Poskytnutí dodatečných informací

„Parkoviště osobních automobilů u budovy B, Krajská zdravotní, a.s. - Nemocnice Most, o. z.“

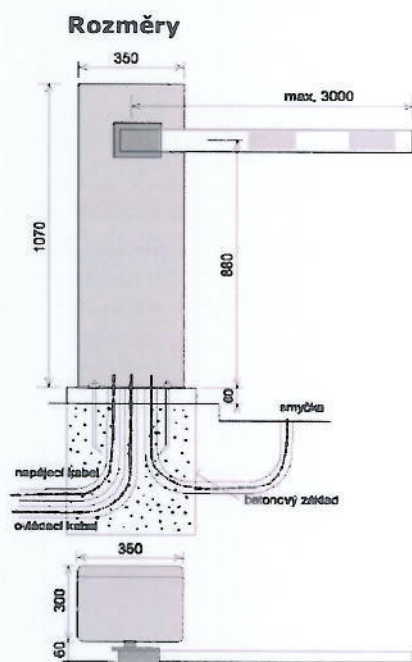
Bude k dispozici přesný položkový výměr na vjezdové závory?“

Zadavatel nedisponuje položkovým výměrem na vjezdové závory

Dodávka:

- závory s ramenem délky 3,0 m včetně základu, rychlost závory 2s*
- sloupky čtečky včetně základu, sloupky pro umístění technologií – switch, elektrická energie, ukončení optického kabelu, přístupový systém – napájení pro přístupový systém, čtečky, řídicí jednotka přístupového systému*
- propojení systému ovládání závor s přístupovým systémem (přístupový systém je připojen do switchu)*

příklad:
